Comunicado - NOVACAP/PRES/DA/DECOMP/DILIC

## RESPOSTA AO QUESTIONAMENTO

**Referência:** Concorrência Eletrônica nº 90001/2024 – DECOMP/DA**Objeto:** Contratação integrada de empresa ou consórcio, com vistas à elaboração dos Projetos Básico e Executivo de Arquitetura e de Engenharia, bem como As Built ("Como Construído"); à obtenção de licenças, outorgas e aprovações; à execução de obras e serviços de engenharia; à montagem, realização de testes, comissionamentos, pré-operação e demais operações necessárias e suficientes para fornecimento e instalação de equipamentos e mobiliários à entrega final, em condições de funcionamento, do Hospital de São Sebastião - HSS, a ser localizado na AE 05, Área Especial, Alto Mangueiral - São Sebastião/DF., devidamente especificado no Termo de Referência e no Edital e seus anexos.

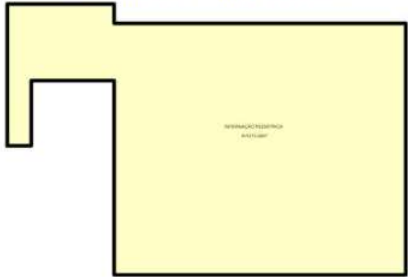
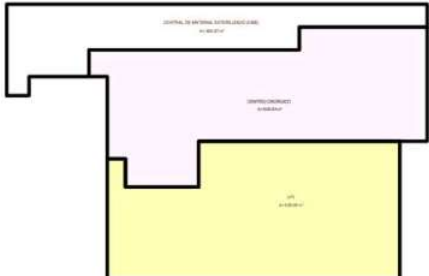
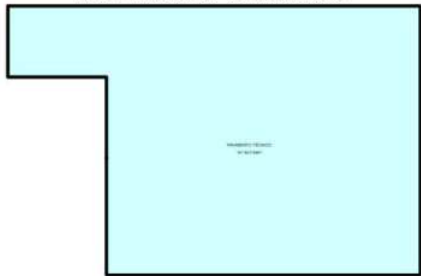
DAS ALEGAÇÕES DA REQUERENTE REFERENTE AO QUESTIONAMENTO Nº (151712825):	DA ANÁLISE DO PEDIDO DE ESCLARECIMENTO																																									
<p>1. A tabela 31 apresentada na página 130 do Memorial Descritivo (arquivo: 1.11 PROJ-PR-003-23-AECDT-MEM-ETS-001-R02) detalha as áreas do Bloco 01. Fazendo o somatório das áreas, encontramos o valor total de 5.966,52 m² e não 6.978,43 m² como totaliza a tabela 31. Não conseguimos identificar no anteprojeto alguma área correspondente a ser somada. Solicitamos esclarecimento acerca desta diferença que representa 1.011,91 m²</p>	<p>Informamos que não há divergência nos valores das áreas informados no Memorial Descritivo (PROJ-PR-003-23-AECDT-MEM-ETS-001-R02) referentes ao Bloco 1. Contudo, não foi informada a área de cobertura locada em frente aos blocos.</p> <p>Dessa forma, apresentamos a Tabela 31 - Áreas do Bloco 1 atualizada, ilustradas pelas Figuras 1 a 4, a seguir:</p>

<p>Figura 1 - Ilustração do pavimento térreo do Bloco 1</p>	Tabela 31 – Áreas do Bloco 1			BLOCO 1			Andar	Unidade funcional	Área/m²	SUBSOLO	Não possui		Atendimento imediato	1.036,80	TÉRREO	Hematoterapia (agência transfusional)		Patologia (laboratório de apoio)	800,16	Diagnóstico por imagem		Ambulatório	105,84	Área coberta	545,22	1º ANDAR	Internação pediátrica (30 leitos)	1273,02	2º ANDAR	CME	325,97	Centro Cirúrgico	625,93	3º ANDAR	UTI - PED (10 leitos)	628,09	Pavimento Técnico	1637,4	Área construída - Área Bloco 1		6.978,43
Tabela 31 – Áreas do Bloco 1																																										
BLOCO 1																																										
Andar	Unidade funcional	Área/m²																																								
SUBSOLO	Não possui																																									
	Atendimento imediato	1.036,80																																								
TÉRREO	Hematoterapia (agência transfusional)																																									
	Patologia (laboratório de apoio)	800,16																																								
	Diagnóstico por imagem																																									
	Ambulatório	105,84																																								
	Área coberta	545,22																																								
1º ANDAR	Internação pediátrica (30 leitos)	1273,02																																								
2º ANDAR	CME	325,97																																								
	Centro Cirúrgico	625,93																																								
3º ANDAR	UTI - PED (10 leitos)	628,09																																								
	Pavimento Técnico	1637,4																																								
Área construída - Área Bloco 1		6.978,43

<p>Figura 2 - Ilustração do 1º pavimento do Bloco 1</p>  <p>Figura 3 - Ilustração do 2º pavimento do Bloco 1</p>  <p>Figura 4 - Ilustração do 3º pavimento do Bloco 1</p> 
<p>2. Solicitamos esclarecimento quanto ao critério para a definição de área total construída considerada no Termo de Referência e Anteprojeto anexos ao Edital. Nas tabelas 31 a 35 do Memorial Descritivo (arquivo: 1.11 PROJ-PR-003-23-AEC-DT-MEM-ETS-001-R02), observamos que os espaços denominados como “laje técnica” estão sendo computados como área construída apenas 1º Pavimento do Bloco 03, com 590,40 m². Entretanto, temos lajes técnicas na cobertura do Bloco 01, com 2.072,80 m² e no 3º pavimento do Bloco 03, com 2.020,14 m² que não estão sendo computadas como área construída. Favor esclarecer.</p>	<p>Esclarecemos que a proponente deverá descon siderar a destinação da área de 590,40 m² do 1º Pavimento do Bloco 03 como laje técnica, podendo ser utilizada para outros fins, devendo, portanto, ser considerada como área construída.</p>
